# STACY施設 設工認(第3回申請)の補正について

日本原子力研究開発機構 原子力科学研究所  
臨界ホット試験技術部

令和6年2月9日

原子炉本体の工事工程表

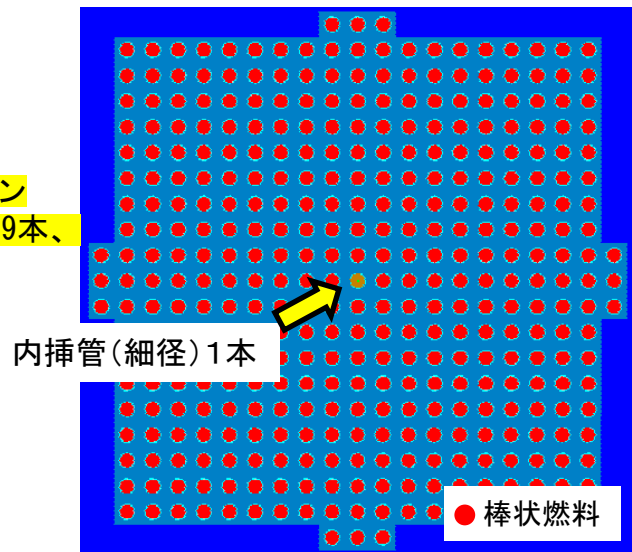
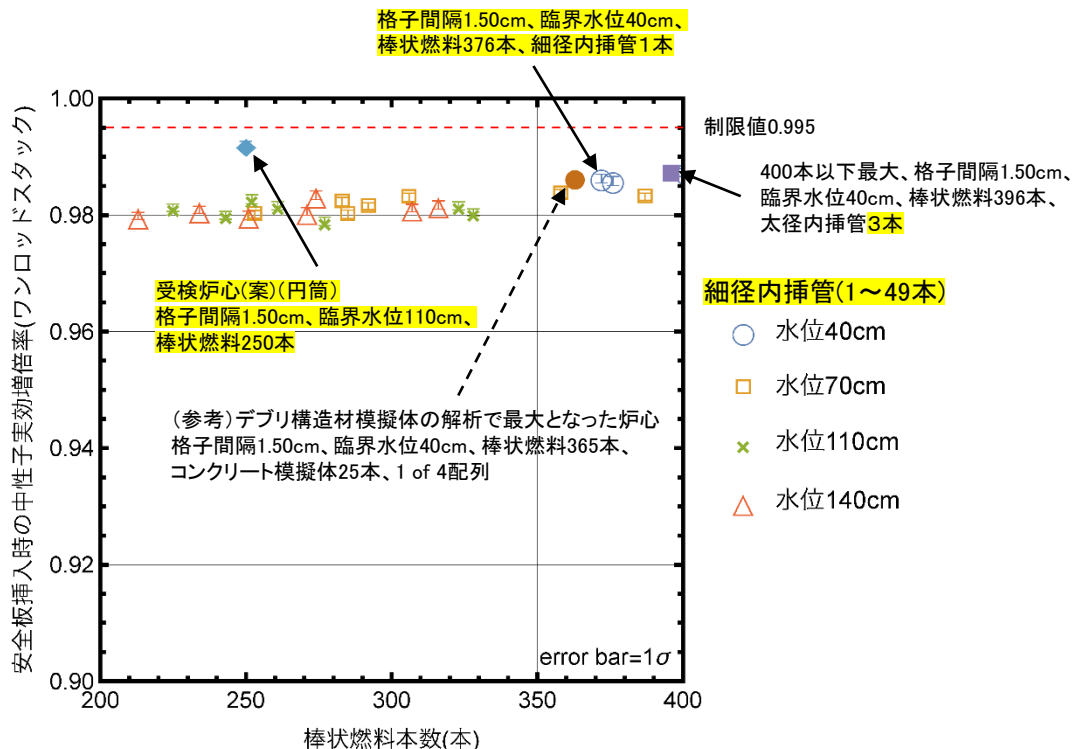
## 申請書の工事工程表について、記載を適正化する。

- ・工程表の年月について、相対時間軸(○年)を絶対時間軸(○年度)に修正
- ・設工認認可日を追加

設備	年月	令和2年度			令和3年度			令和4年度			令和5年度			令和6年度				
		10	1	4	7	10	1	4	7	10	1	4	7	10	1	4	7	
I. 炉心 (1) 炉心 イ. 基本炉心(1)		▲設工認認可 (令和2年11月18日)																
III. 原子炉容器 (3) 原子炉容器 イ. 炉心タンク				▽材	▽材	▽材	▽材	▽材	▽寸・外			▽耐・据		▽適				
ロ. 内部構造物 b. 格子板フレーム						▽材	▽材	▽寸・外	▽寸・外			▽据		▽適				
・実験装置架台 ・移動支持架台				▽材	▽材			▽材	▽材			▽材	▽据	▽据			▽適

格子間隔1.50cm、臨界水位40cm、棒状燃料376本

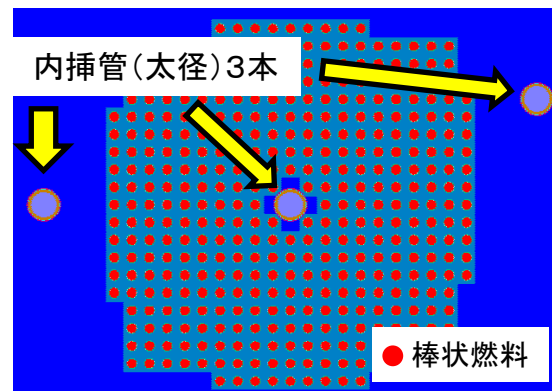
- ・基本炉心には別途設工認申請している内挿管を装荷する。
- ・内挿管は上部開放型のさや管であるため、浸水について事前に計算解析を行いその反応度効果を確認した。

・太径内挿管及び細径内挿管を装荷した解析結果のうち、ワンロッドスタックマージン (+1σ) の中性子実効増倍率が大きくなった炉心のマップを右に示す。内挿管を9本、25本、49本装荷した場合の炉心マップは補正申請書に追加する。

内挿管を使用した炉心で中性子実効増倍率が最大となったのは太径内挿管を挿入した炉心であるが、デブリ構造材模擬体の解析で中性子実効増倍率が最大となった炉心との差は  $7 \times 10^{-4} \Delta k$  (約0.9σ) とモンテカルロ計算の誤差範囲内であり、また基本炉心の解析により使用前事業者検査の受検炉心(案)として選定した炉心よりも低い(差はワンロッドスタックマージンで  $5 \times 10^{-3} \Delta k$ 、原子炉停止余裕で  $6 \times 10^{-4} \Delta k$ )ことが確認できた。実験計画に応じて、保安規定に定める設工認申請書添付書類 Ⅲ-9-3に示した手順で事前解析を行い、核的な安全性を確認しつつ運転できることが確認できた。本解析結果を追加して補正する。
